仕様変更のご案内

ワイドミュラー社製 DIN レール端子台
ST 5/EN・STL 5/EN

件名	端子台 ST 5/EN 及び STL 5/EN のメッキ仕様変更お知らせ
発行番号	EI-24035A
発行日	2024年6月25日

ST 5/EN 及び STL 5/EN のメッキ仕様変更お知らせ

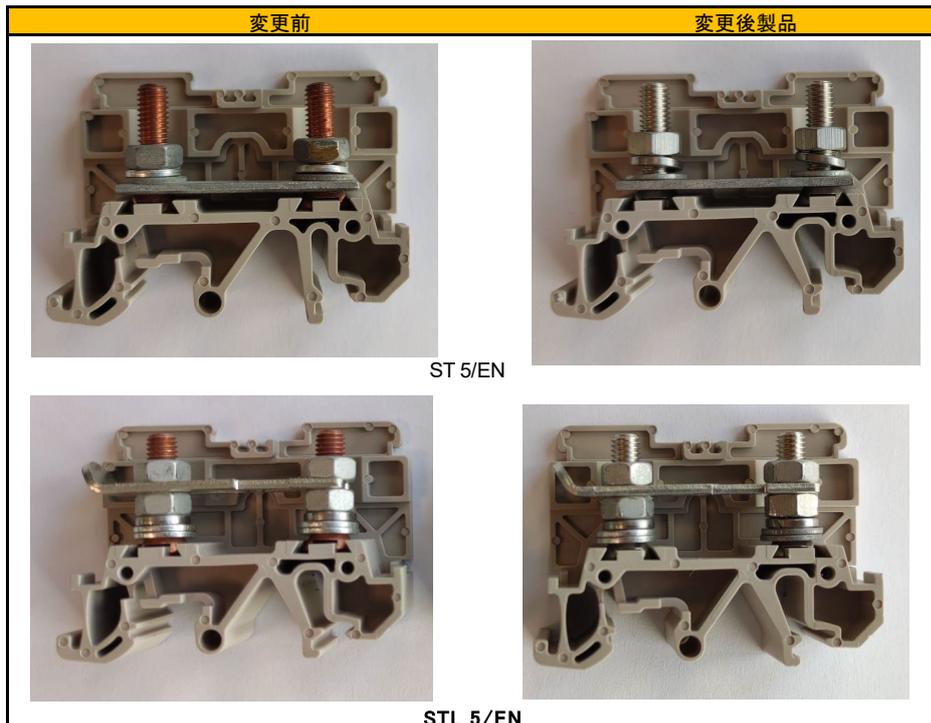
本製品のスタッドボルトは元々銅製の物を無メッキで使用していました。
この製品について、保管条件により銅製であるために酸化が進行し変色する事がお客様より報告されておりました。
その対策として、ボルト自体をニッケルメッキに変更し、環境の変化で酸化が進行しない仕様に製品改善のための変更を行いました。

既に 2022 年 11 月から製造する製品についてはニッケルメッキボルト付きの製品に切り替わっております。
在庫の状況によっては変更前の無メッキの供給が継続される場合がございます。
